RESOLUCION N.º

POR MEDIO DE LA CUAL SE NIEGA UN PERMISO DE OCUPACIÓN DE CAUCE Y SE TOMAN OTRAS DETERMINACIONES

Que mediante Auto N°AU-02938-2023 del 11 de agosto de 2023, se inició trámite ambiental de **AUTORIZACIÓN DE OCUPACIÓN DE CAUCE** solicitado por la señora **MARTHA NELLY BOTERO CASTAÑO** identificada con cédula de ciudadanía número 43.469.356, actuando en calidad de propietaria, para “**LA CONSTRUCCIÓN DE UN ATENORADO PARA LA CONFORMACIÓN DE VÍAS DE ACCESO HACIA DOS ESTABLECIMIENTOS DE COMERCIO**”, en beneficio del predio con Folio de Matricula Inmobiliaria N° 018-86271, ubicado en la vereda San José del municipio de Marinilla.

PERFIL LONGITUDINAL
A-A
Escala 1:100

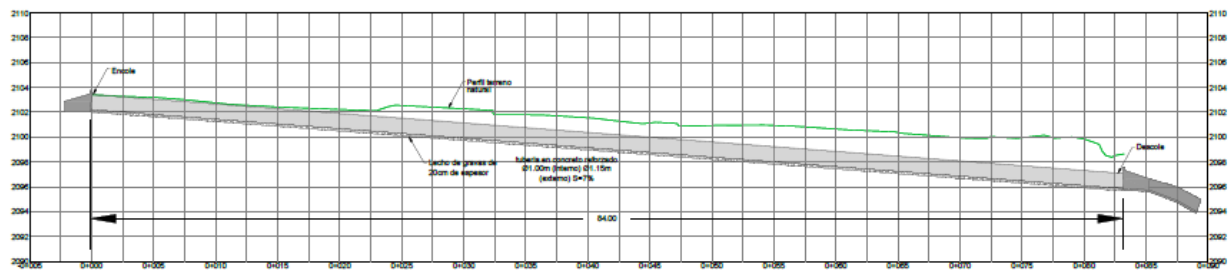
Respecto al modelo hidráulico se observó que la longitud y material de la tubería presenta diferencia respecto a los planos de detalle allegada por el usuario y lo observado en campo, como se presenta en la siguiente tabla.

Modelación hidráulica en HEC-RAS	Acotamiento de la longitud de tubería (Plano Marinilla_Plano_QSN_V2)	Especificación longitud (Plano Marinilla_Plano_QSN_V2).	Observado en campo
Longitud (m)	78.0	48.0	84.0	95.7
Material de la tubería	Sin definir rugosidad	Concreto reforzado	Concreto reforzado	PVC
Pendiente (%)	6.2	7.0	7.0	Sin determinar

Figura 10.3. Secciones transversales zona de estudio sobre el cauce de la Quebrada Sin Nombre.

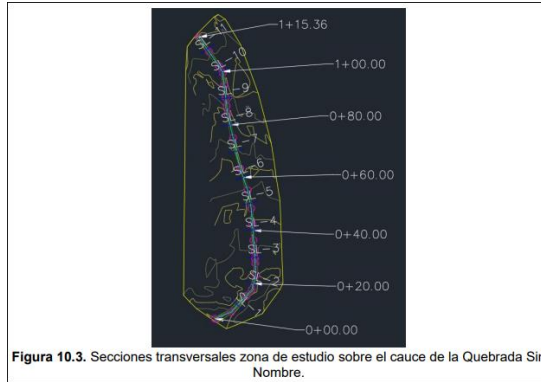
En las secciones transversales 110, 100, 90, 70, 60, 50, 40, 30 el área de inundación para el $T_r=100$ años supera la topografía utilizada en el modelo hídrico.

Ilustración 1 Plano detalle de obra.

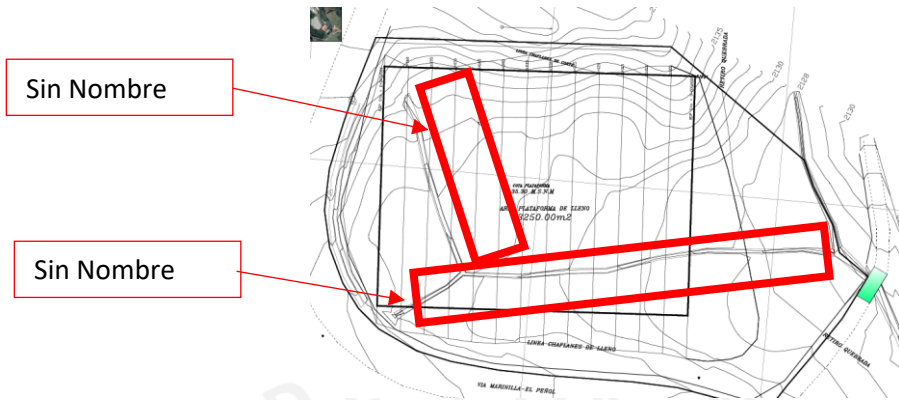
En el plano de detalle constructivo se observa la obra que corresponde a un lleno (línea color rojo), sobre el terreno natural (línea color verde) y cauce de la fuente hídrica (flecha color azul). Es importante mencionar que la intervención se realizó sobre la Ronda Hídrica Sin Autorización.

Ilustración 2 Longitud intervenida con tubería PVC

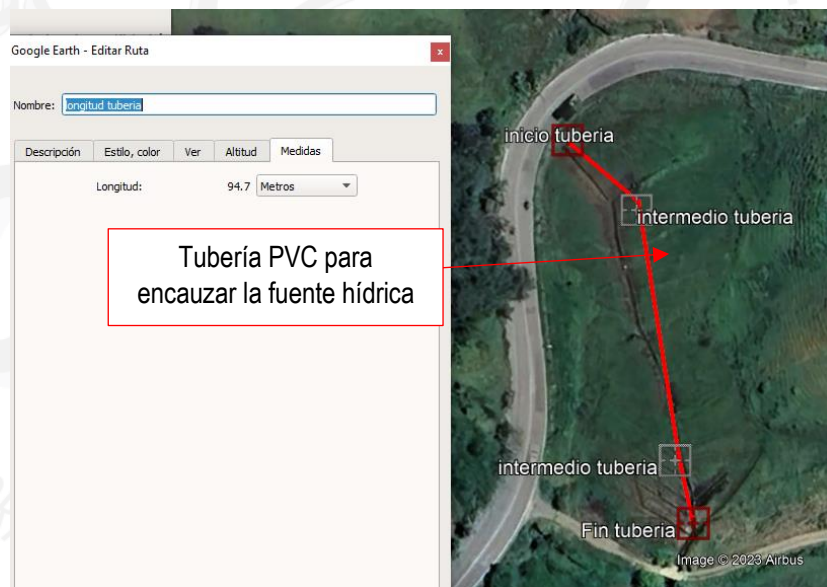
En el sitio se encuentra la construcción de una obra (tubería PVC) no autorizada, con esta se encauzo y rectifico el alineamiento de la fuente hídrica en una longitud de 95.7 metros y sobre esta se realizó un lleno en limo entre 2-3 metros aproximadamente. En el encole de la tubería se empalmo mediante una caja a una tubería existente de una obra hidráulica de la vía (Marinilla - Peñol). En el intermedio de la tubería existen unas cajas de inspección y que a su vez sirven para cambio de dirección. La tubería termina con un cabezote en el descole.

Ilustración 5 Registro año 2015

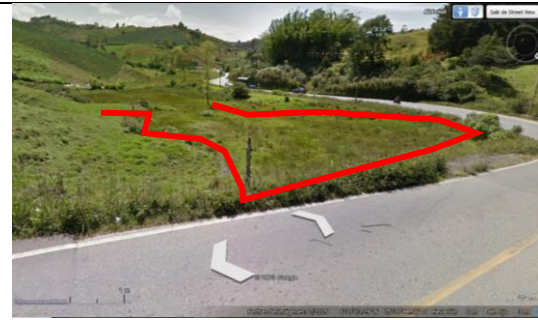
En la ilustración 4 se puede observar el contorno color rojo, que en su interior existió una vegetación que crece en los cuerpos de agua, cuyo color se diferencia claramente respecto a la vegetación por fuera del contorno color rojo (laderas)

Ilustración 6 Registro año 2019

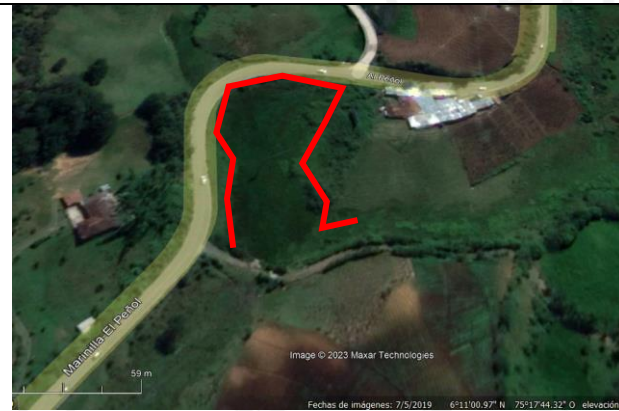
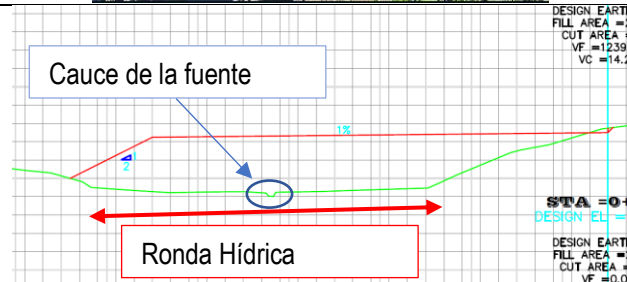
En la presente imagen satelital del año 2019 se observa dentro del contorno color rojo la vegetación (color verde oscuro) perteneciente a lugar con presencia constante de agua

De acuerdo a las medidas tomadas del registro satelital, el ancho promedio de la Ronda Hídrica es de 25m y una longitud de 86m para un total de área de 2.150 m².
